DEPARTAMENTO	DATA	ABRANGÊNCIA	NÚMERO	REVISÃO
SAT	02/08/06	CENTROS DE REPARO	483/06	0

PROCEDIMENTOS PARA VERIFICAÇÃO DA UNIDADE ÓTICA DVDOKÊ K-341

FIGURA1

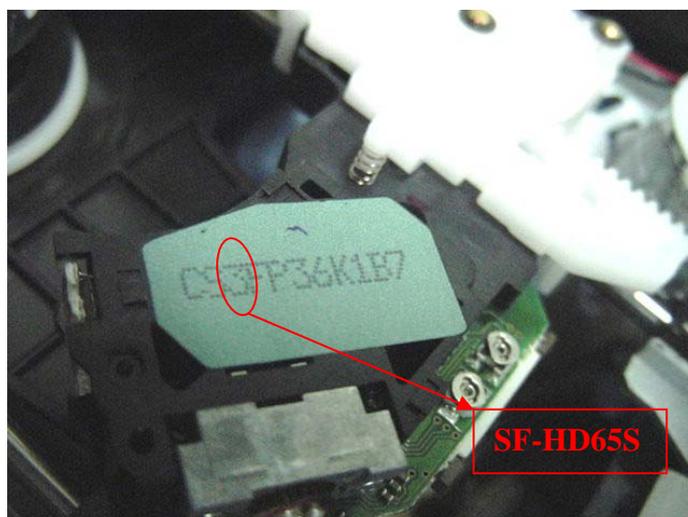
Solicitamos que antes de substituir a unidade ótica ou o mecanismo completo para os dvd's Dvdokê K-341, entre os intervalos de números de série de 36U246522B6F até 36U251849B6F e, devido a compatibilidade com os outros módulos do aparelho, seja verificada a seguinte informação embaixo da unidade ótica:

Conforme figura 1 acima, o terceiro dígito com o número "3" indica o modelo da unidade ótica SF-HD65S. Outros modelos de unidade ótica utilizadas em substituição a esta poderão causar efeitos colaterais.
